Mission régionale d'autorité environnementale

Avis délibéré
sur le projet d'aménagement de la RD 6
entre Aizenay et Saint-Gilles-Croix-de-Vie (85)

n° PDL 11851 / AP

Profil en travers de la plateforme routière de la RD 6 au droit d'un créneau de dépassement (source dossier)

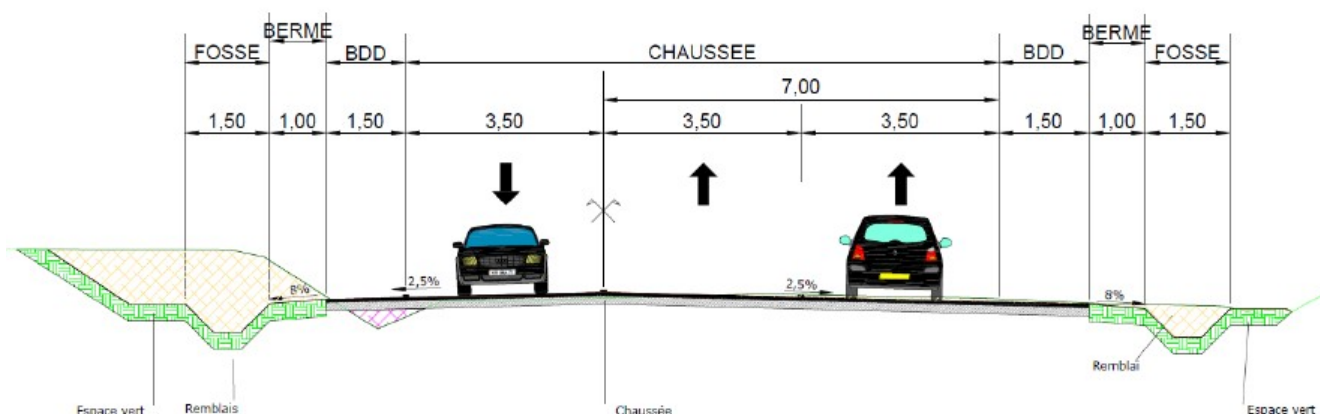
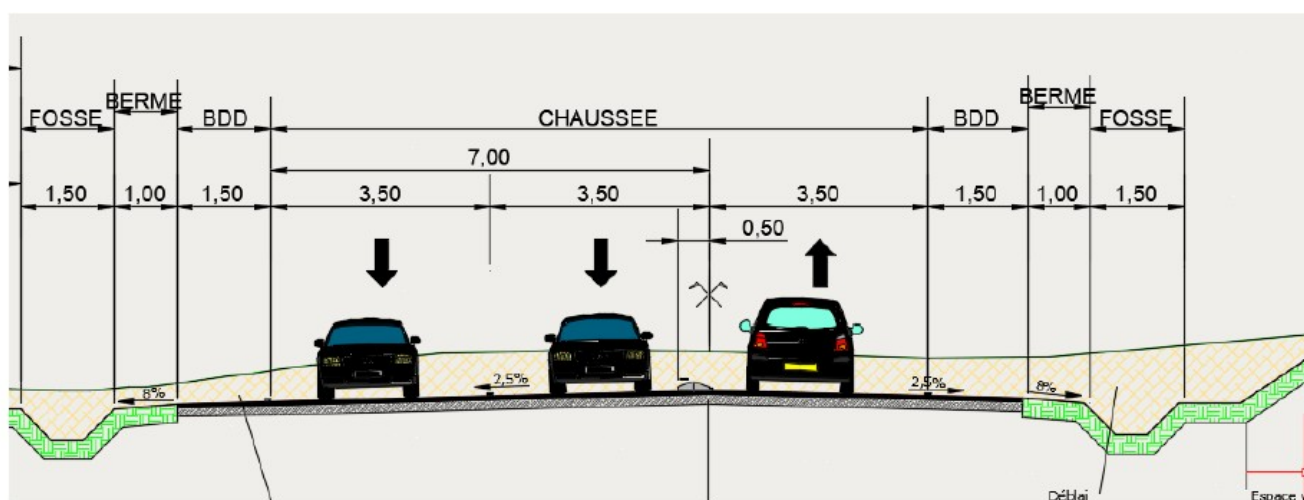
La MRAe recommande de présenter un profil en long du projet permettant notamment d'apprécier la situation du projet par rapport à la chaussée actuelle sur les sections aménagées.
